公告号：A23-018 2022 年 6 月 1/2 页

BTB/BTBH系列端子台之产品停产

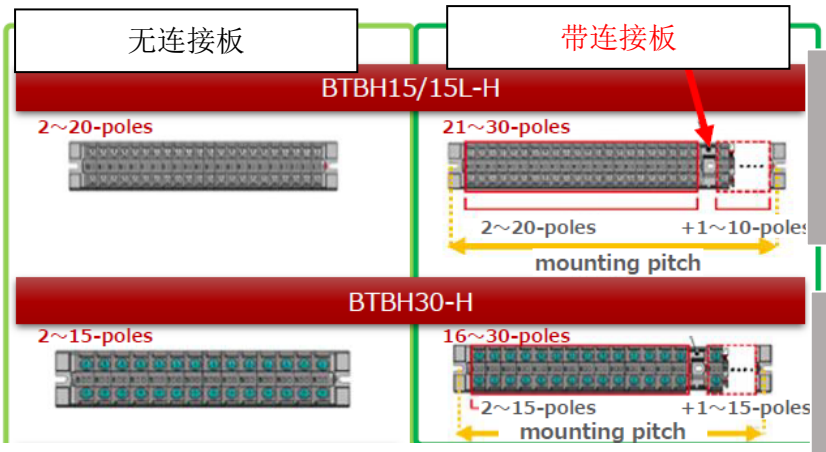
对于 21 或以上极数，提供连接板，安装间距比常规产品大 15.8 mm。务必使用连接板的安装螺钉。

对于 16 或以上极数，提供连接板，安装间距比常规产品大 15.8 mm。务必使用连接板的安装螺钉。

推荐替代品	接触下沉	接触下沉	接触下沉	接触下沉
极数	BTBH15-H	BTBH15L-H	BTBH30-H	BTBH50-H
2-15	兼容	兼容	兼容	兼容
16-20	兼容	兼容	不兼容	无替代
21-30	不兼容	不兼容	不兼容	(现有产品无)
